Onderwerp: Beoordeling en advies archeologie Eldrikseweg, Wehlsedijk, Laag-Keppel

Beoordeling archeologisch rapport

Aan : Gemeente Bronckhorst, t.a.v. [REDACTED]
Zaaknummer : 2023EA0942
Onderwerp : Aanleg kabeltracé Liander, Doetinchem-Angerlo
Behandeld door : [REDACTED]
Datum : 14 september 2023
Opsteller rapport : Antea Group, [REDACTED]
Rapportnummer : 2023/55, rev. 01
Rapportdatum : 7 augustus 2023
Titel : Inventariserend Veldonderzoek d.m.v. boringen 20 kV kabelverbinding Doetinchem - Angerlo (deelgebied gemeente Bronckhorst)

Afbeelding 1. Uitsnede topografische kaart met de ligging van het plangebied.
Rode lijn = open ontgraving, zwarte lijn = HDD-boring. Bron: Esri & partners.

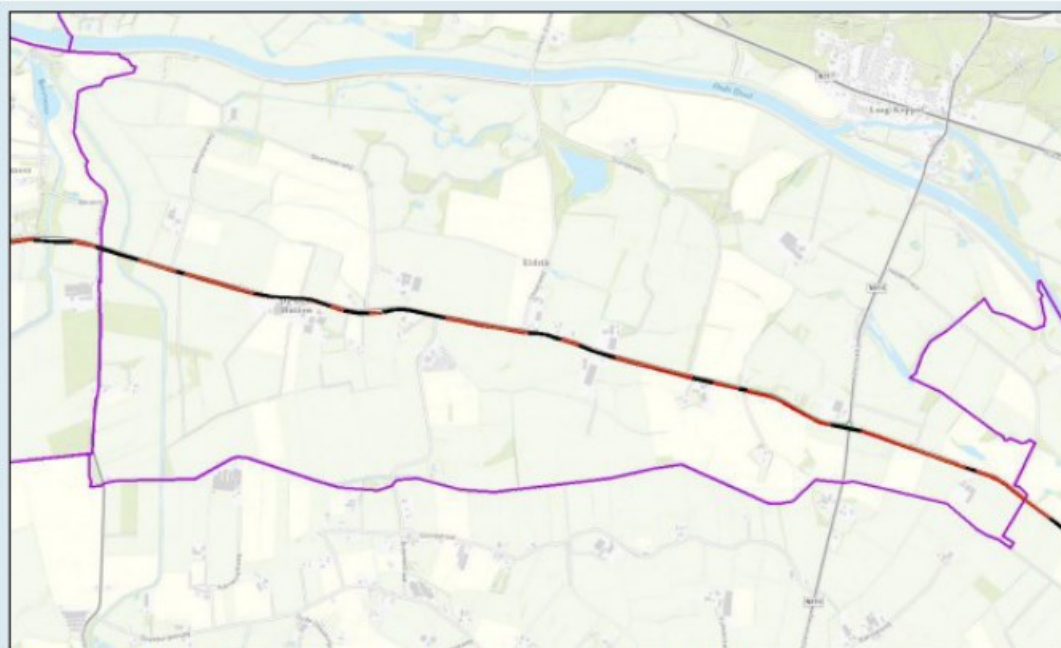
- De karterende boringen zijn niet op de boorkaart aangegeven.

- Het deel tussen boring 44 en 46 (ter plekke van het historisch erf), hier wordt een HDD-boring of een archeologische begeleiding geadviseerd.
- Tussen boring 33 en 38 zijn archeologische indicatoren (houtschool) aangetroffen, die op een archeologische vindplaats kunnen wijzen. Een groot deel van het tracé tussen boring 33 en 38 wordt al met een HDD-boring aangelegd. Ik adviseer om het gehele stuk tracé tussen boring 33 en 38 met een HDD-boring aan te leggen, zodat verstoring van een mogelijke archeologische vindplaats wordt voorkomen. Als dit niet mogelijk is, adviseer ik een archeologische begeleiding bij dit deel van het tracé. Voor een archeologische begeleiding moet een programma van eisen (PvE) opgesteld en goedgekeurd worden.

- Het deel tussen de boringen 53 t/m 74 (booronderzoek en/of archeologische begeleiding).
- Voor het gehele tracédeel tussen boring 33 en 38 en tussen boring 44 en 46 wordt een HDD-boring geadviseerd. Indien dit niet mogelijk is, wordt een archeologische begeleiding geadviseerd.

- Het deel dat nog niet onderzocht is omdat er geen betredingstoestemming was (ter plekke van boringen 53 t/m 74). Het advies is om in deze gebieden voorafgaand aan de werkzaamheden alsnog een archeologisch booronderzoek uit te voeren en/of het tracédeel archeologisch te laten begeleiden.
